君津環境整備センター第Ⅲ期増設事業に係る環境影響評価準備書  
 前回委員会及びその後に寄せられた質疑・意見に対する事業者見解

平成 28 年 2 月 5 日提出  
 新井総合施設株式会社

図 8-7.5 ガス抜き管から漏出する硫化水素の予測結果

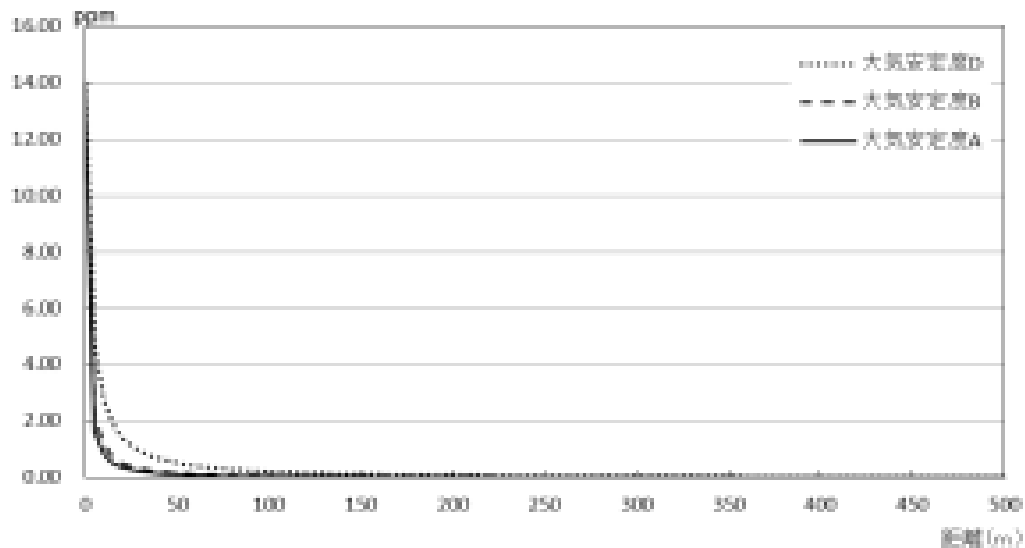
No.	項目	細目	質疑・意見の概要	事業者の見解	備考
35	悪臭	ガス抜き管からの硫化水素の影響	<p>(9月18日委員会後に寄せられた質疑・意見)  ガス抜き管からの硫化水素の拡散濃度について、発生源では最大7600ppmというケースもあったとされ、その条件を用いれば、安定度Dでは地点1で0.206ppmとなっている。この結果に対して、現実には対策をとることによりもっと低くなると予測しているが、これだけでは心配を感じさせる。硫化水素の濃度と対人有害性の関係に関する資料を添え、以下のような点について丁寧な説明をすべきではないか。</p> <p>①仮に発生源で7600ppmとした場合の周辺の濃度分布(どれほどの距離で、作業者などがどれほどの濃度を吸引する可能性があるか)  ②過去1000ppmは11ケースだけであっても、敷地内の作業者などが危険なレベルを吸引しない対策  ③敷地境界濃度での影響の程度など</p>	<p>(9月18日委員会後に寄せられた質疑・意見の回答)</p> <p>① に対する見解  仮に発生源で 7600ppm とした場合の周辺の濃度分布は添付資料②に示すとおりです。また、硫化水素濃度の対人有害性については、添付資料②「硫化水素濃度とその影響」に示しました。</p> <p>添付資料から、ガス抜き管 0m では約 14ppm(眼の粘膜の刺激下限 10ppm を越える)、大気安定度 D で直近 5m の濃度は 5ppm 以下(不快に感じる中程度の臭気)、10m 距離の濃度は 3ppm 以下(不快に感じる中程度の臭気の下限)、と予測されます。作業をする場合はこれらの濃度の硫化水素を吸引する可能性がありますので、作業者に対人有害性について丁寧な説明をします。</p> <p>②に対する見解  敷地内の作業者が危険なレベルを吸引しない対策として以下の対策を講じています。</p> <ul style="list-style-type: none"> <li>・ガス濃度測定はガス検知器により、1 週間に 1 回測定する。測定地点は堅型ガス抜き管の籠周辺で胸の高さで測定し、硫化水素濃度が 10ppm 以上の濃度を確認した場合は、周辺にカラーコーン等を設置し立入を禁止する措置を講じることで安全確保する。10ppm 以下を確認したうえで立入可能とする。</li> <li>・ガス抜き管の付近は可燃性ガスが滞留している可能性があるため火気厳禁とする。</li> <li>・管より硫化水素等、有毒ガスが発生している可能性があるため、覗込みなどを避け点検時は十分に注意する。点検を行う際は防毒マスクを着用する。</li> </ul> <p>③敷地境界濃度での影響の程度  大気安定度Dでは最も濃度の高かった敷地境界の予測地点1(発生源からの距離 100m)で 0.206ppm と予測されており、その濃度は添付資料①の表からは「嗅覚の限界」程度の値となっています。</p>	<p>添付資料②  「硫化水素濃度とその影響」  「7600ppmの場合の距離別硫化水素濃度」</p>

<p>(9月18日委員会ででの回答の追加回答)</p> <p>大気安定度Bによる硫化水素等の計算結果は添付資料①に示すとおりです。大気安定度AとDの間の数字が算定されています。なお、この計算結果は評価書に記載するものとします。</p>	<p>添付資料① 「大気安定度Bによる拡散計算結果」</p>

予測地点	地点 1	地点 2	地点 3	地点 4
発生源からの距離	100m	120m	375m	200m
大気安定度 A	0.029	0.020	0.002	0.008
<b>大気安定度 B</b>	<b>0.050</b>	<b>0.037</b>	<b>0.005</b>	<b>0.015</b>
大気安定度 D	0.206	0.160	0.028	0.076

「自然歩道等の利用者と資材等搬入車両等の走行ルート」

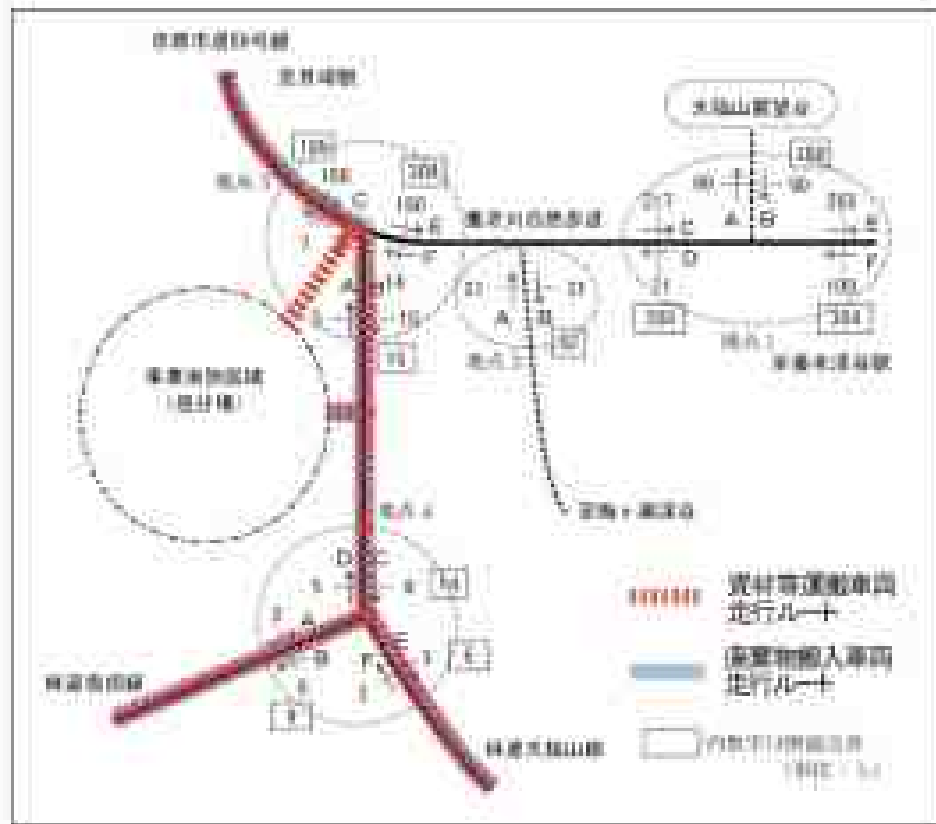
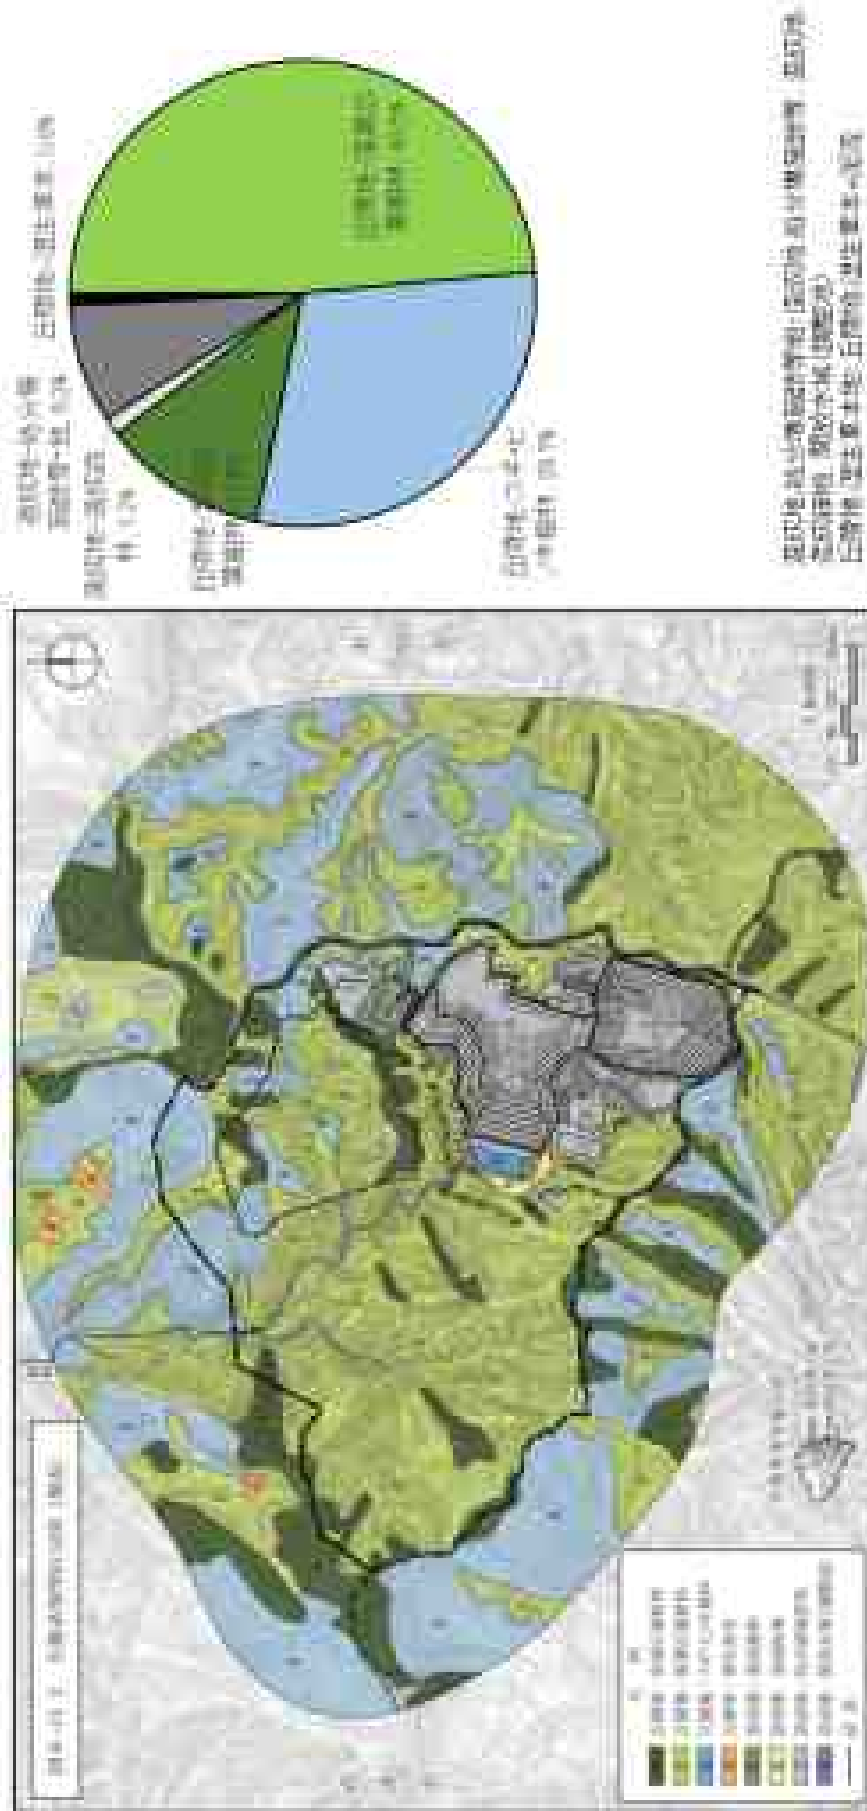
No.	項目	細目	質疑・意見の概要	事業者の見解	備考
38	陸水生物	ホトケドジョウ	(9月18日委員会で質疑・意見) 知事意見の中で、絶滅危惧種のホトケドジョウが生息しているとある。また、調査により上流部、源流部ではホトケドジョウが実際に生息していることが確認されているが、事業実施区域内に流れ出している小川の辺りではどうなのか。それから、もっと御腹川の下流の方にかけてではどうなのか。事業実施区域内の小川などで、工事中に濁水が流れるのはごく短期間だと書かれているが、その辺りに生息しているとすれば、かなり影響を受けるのではないのか。	(9月18日委員会での回答) ホトケドジョウは、既存施設の放流先から小櫃川の合流点までの全調査地点で生息が確認されています。既存施設から出ている小川にも生息は継続して確認されています。 濁水の影響ですが、これは第Ⅱ期の工事の際に事後調査を行なっていますが、その結果では、一時的に少し変動がありますが、工事終了後では濁水の影響から回復している状況です。	
39	人と自然との 触れ合い活 動の場	工事の実施日	(9月18日委員会で質疑・意見) 「日曜・祝日の資材の搬入は原則として実施しない」と書かれているが、土曜日はやるということか。 今度のシルバーウィークのように連続する場合は変更の可能性はあるのか。	(9月18日委員会での回答) 土曜日でも資材の搬入を行います。 また、日曜・祝日は資材の搬入を行いません。	
40		調査の曜日	(9月18日委員会で質疑・意見) 「歩行者の流動状況」で、秋季だと行楽シーズンで平日と休日の歩行者人数が大幅に違うのだが、土曜日は平日の方に含まれているという理解でいいのか。	(9月18日委員会での回答) 土曜日は平日に含まれます。	
41		土曜日の影響	(9月18日委員会後に寄せられた質疑・意見) 歩行者の流動状況(秋季)で、土曜日の歩行者数がなかったが、ハイカーが増えると思われ、運搬車とのすれ違いは大丈夫か。	(9月18日委員会後に寄せられた質疑・意見の回答) 工事用車両及び廃棄物搬入車両が走行するルートは、添付資料③に示すように、事業実施区域周辺では市原市道 85 号線、林道大福山線、林道坂畑線となります。これらの車両は、日曜・祝日には走行しません。土曜日を含めた平日に走行します。 養老川自然歩道等の利用者の調査は日曜日と土曜日以外の平日に行っています。市原市道 85 号線や林道大福山線、林道坂畑線の利用者は大福山展望台周辺の利用者数と比べると休日、平日ともに少なく、土曜日と同じような利用状況になると想定されます。 工事用車両及び廃棄物搬入車両の走行に当たっては、時速20km/h以下の低速走行を行い、また、車両が多数連なって走行することがないように運行管理を行います。走行ルートの要所に誘導員を配置し、ハイカー等歩行者の安全を最優先します。	添付資料③ 「自然歩道等の利用者と資材等搬入車両等の走行ルート」

# 生態系類型区分图(埋立前)

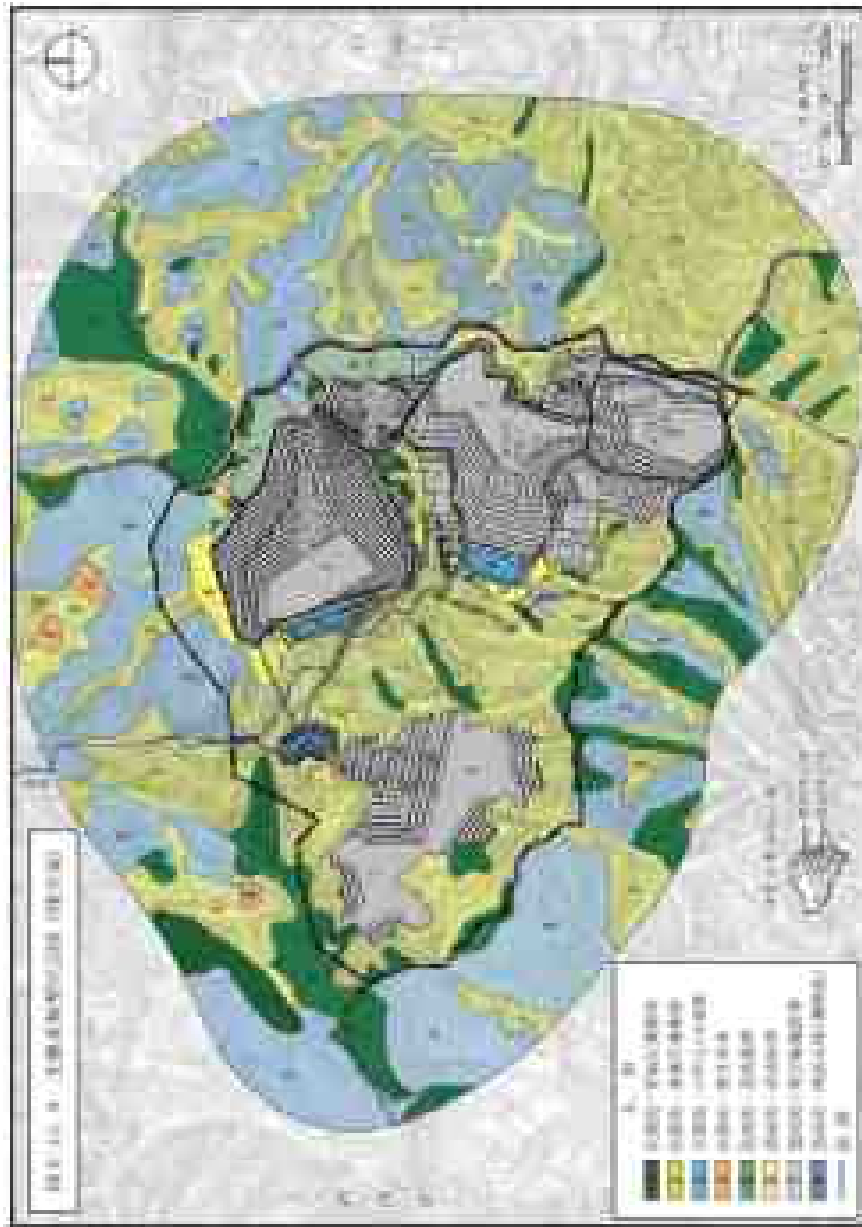
No.	項目	細目	質疑・意見の概要	事業者の見解	備考
42	生態系	生態系区分	(9月18日委員会で質疑・意見) 「生態系類型区分図(現況)」で、「その他」が「造成地一処分場施設等」だとすれば、随分広い範囲が「造成地一処分場施設等」のように思う。それに対して「埋立後」では、「その他」が6.7%で、「造成地一処分場施設等」の地図上での面積は6.7%と非常に小さい。「現況」と「埋立後」を比べると、9.1%と6.7%の差よりも「現況」ではもっと面積が広いように見えるのですが、これは正しいのか。	(9月18日委員会ででの回答) 確認して、次回に回答します。	添付資料④ 「生態系類型区分図」
				(9月18日委員会ででの回答の追加回答) 9月18日の委員会で提出した資料のグラフが解かりにくいものになっていましたので、添付資料④に示すように修正しました。	
43	温室効果ガス	埋立地からの一酸化二窒素	(9月18日委員会で質疑・意見) 一酸化二窒素が埋立地からほとんど出ていないのは、嫌気・好気の状態がそのようにコントロールされているからそうであったということなのか。それとも、一酸化二窒素になり得る窒素分が少ないからということか。	(9月18日委員会ででの回答) そこまで細かい分析はしなかったのですが、埋立地の調査では検出限界値以下でした。	
				(9月18日委員会ででの回答) 確認して、次回に回答します。	
44			(9月18日委員会で質疑・意見) 農業の世界では、特に熱帯などはそうなのですが、水田から陸稲に切り替えると一酸化二窒素が出る。ということは、環境保全措置で「準好気性埋立構造を採用し、メタン生成菌の発生を抑制する」とあるが、メタンの発生を抑制すると、場合によっては一酸化二窒素が増加し、論理として矛盾する可能性があるのでは、なぜ一酸化二窒素が少なかったのか伺いたい。	(9月18日委員会ででの回答) 確認して、次回に回答します。	添付資料⑤ 「ガス抜き管におけるメタン、二酸化炭素モニタリング調査結果」 「ガス抜き管及び浸出水処理施設における一酸化二窒素の測定結果」
				(9月18日委員会ででの回答の追加回答) 当処分場でのガス抜き管におけるガス成分のモニタリング調査では、添付資料⑤に示すように、メタンは平均7.5%の濃度で検出されています。一方、一酸化二窒素は定量下限値(50ppm)未満となっております。 既存の最終処分場の構造はガス抜き管や浸出水の集排水管を備えた「準好気性埋立構造」として、好気的条件下で廃棄物の有機物の分解促進・安定化を目指しています。 既設の最終処分場に埋め立てられている廃棄物は焼却残渣や不燃物が主体ですが、一部下水道汚泥等のメタン源になる炭素源を含むものも埋め立てられています。埋め立てに当たっては転圧や焼却残渣中のカルシウムの固化により、埋立地内には嫌気的な箇所が局所的に存在し、そこでメタン菌によるメタンガスが生成され、ガス抜き管で低濃度のメタン7.5%という数値が検出されたと考えられます。 水田から陸稲に切り替える状況と違って廃棄物層は埋立の際に転圧し、土砂で覆土することから、部分的には嫌気的な環境になっていると考えられます。

図 4-1 特定一般廃棄物及び特定産業廃棄物の埋立処分に係る基準の概要

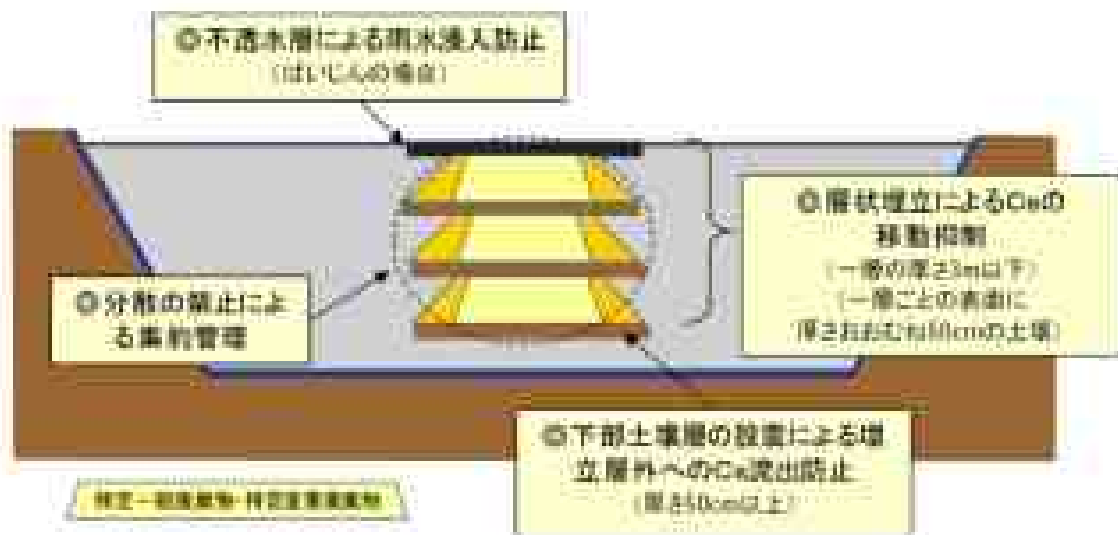
No.	項目	細目	質疑・意見の概要	事業者の見解	備考
				<p>として認められていると説明いたしました。なお、環境省が平成26年3月26日に示した「災害廃棄物の広域処理」p18で記載された内容を追加説明資料として以下に引用します。</p> <p>「第三者機関による評価」</p> <p>○8000Bq/kgの規準は、第三者機関から、安全に処理できる基準として認められている。</p> <p>○8000Bq/kgは、原子力安全委員会及び放射線審議会の諮問・答申を経て策定されたものである。</p> <p>○国際原子力機関(IAEA)から、「放射性セシウム8000Bq/kg以下の廃棄物を追加的な措置なく管理型処分場で埋立を実施することについて、既存の国際的な方法論と完全に整合性がとれている。」と評価されている。</p> <p>○日本学術会議からの提言において、「岩手県・宮城県で生じた災害廃棄物に含まれている放射性物質濃度は、多くの場合、十分に小さく、放射性物質汚染対処特別措置法及び災害廃棄物広域処理推進ガイドラインの処理・処分規準を満たすかぎり健康被害を引きおこすものではなく、県内処理も広域処理も可能である。」と示されている。(平成24年4月9日『提言 災害廃棄物の広域処理のあり方について』)</p>	
17			<p>(11月20日委員会で質疑・意見)</p> <p>現時点では、それほど高濃度でないということではあるが、今後、廃棄物を受け入れる量は増えないと想定されているということか。</p>	<p>(11月20日委員会での回答)</p> <p>受け入れは、廃棄物ですので、いろいろな廃棄物が入ります。その中には濃度が低いものは入りますが、8000Bq/kg超のものは入れないという法律に基づいてやっているところです。</p> <p>現実的には、当社の場合は1日75台が上限の搬入量です。その中で、特措法に基づいた廃棄物もあれば、それ以外の廃棄物もあります。受け入れている台数が増えることは現在ありません。</p>	
18			<p>(12月18日委員会で質疑・意見)</p> <p>追加で説明があったが、放射性物質という別枠で考えずに廃棄物として受け入れる、廃棄物だけ別にしないでミックスして受け入れるということか。</p>	<p>(12月18日委員会での回答)</p> <p>放射性物質を含む廃棄物には放射能濃度が濃縮されるものがあります。例えば廃棄物処理施設である焼却施設から生ずるばいじんがそれにあたります。そうした品目を定め、毎月1回濃度を測り、平成23年の震災後、平成24年1月から国へ報告することになっています。下水処理場や上下水道の浄水場から生ずる汚泥、焼却施設から生ずるばいじんなどが県別に特定されています。千葉県では下水処理施設の流動床炉以外から生ずるばいじん及び廃棄物処理施設である焼却施設から生ずるばいじんが特定されています。そういったものの濃度が8000Bq/kg以下であっても、そのまま埋立処分することではなく、添付資料⑥に示すように、特定一般廃棄物、特定産業廃棄物は、埋立区画の中に下部に厚さ50cm以上の土</p>	<p>添付資料⑥</p> <p>「特定一般廃棄物・特定産業廃棄物関係ガイドライン 平成25年3月 第2版」抜粋</p>

No.	項目	細目	質疑・意見の概要	事業者の見解	備考
				<p>壤層を設置し、一層の厚さが3m以下の特定一般廃棄物と特定産業廃棄物を層状に埋立し、側方向は他の廃棄物と区分するように土壌を敷設し、一層ごとの表面に厚さおおむね50cmの土壌を敷くこととしています。また、ばいじんを埋め立てる場合は表面に不透水層による雨水浸入防止をすることとしています。分散の禁止による集約管理をすることとするというガイドラインが出ています。</p> <p>放射性物質を含む廃棄物、例えば焼却灰や下水処理場から出てくる汚泥の中に含まれている放射性物質は、放射性セシウムが大部分であることが分かっています。それらのものは土壌に吸着されやすい性質があります。大部分は地表の1cmとか2cmぐらいの所でほとんど吸着されていることが、多くの研究で示されています。それらを踏まえガイドラインで示すように埋立てをし、その場所が特定できるように記録も取っておくということが指導されています。</p> <p>現在、このような廃棄物の埋立地の浸出水の状況は国が調査しており、多くのセシウムが浸出水に出てきているというような処分場は今のところはないという状況で、指導は的確に履行され、効果も出ているという評価をしています。</p> <p>当社のⅠ期、Ⅱ期の浸出水は、今のところ放射性セシウムは検出限界値以下で現在に至っているという状況です。</p>	
19			<p>(12月18日委員会で質疑・意見)</p> <p>雨が降った時に放射性物質が浸出してくるのではないかという不安があるので、除染した土壌の所からはどうなのかなと思って聞いた。ものすごい大雨が降っても浸出しないということが確認できるということか。</p>	<p>(12月18日委員会でへの回答)</p> <p>埋立地には、放射性物質に汚染された廃棄物や一般的な廃棄物が入っています。雨が降った後、地表の部分は蒸発散し、地下に浸透していくものは保有水と呼称され、埋立地内にいったん貯留されます。保有水をためないように集排水施設を設置し、中間覆土などにも排水しやすいようにできる限り透水性の良いものを敷くような工夫をして、埋立地内に保有水が長期間たまらないような対応を取っています。</p> <p>大雨のときは多くの水が浸透しますが、タイムラグがあつて出てきます。保有水は排水されて浸出水と呼称されます。浸出水を大きい調整池(槽)に貯めて、効率的に処理施設で処理します。</p> <p>大雨のときに対応して処理できるものになると、大きい施設が必要になります。年間の降水量は変動しますから、過去20年間の降雨実績に対して、施設能力で70%ぐらいの規模で設定しています。</p> <p>Ⅰ期、Ⅱ期の保有水が集排水されて浸出水になった時点で、水質を測っています。放射性セシウム濃度は検出限界値以下となっています。検出結果によっては処理する施設も設置しています。このような対応などで環境に配慮しております。</p>
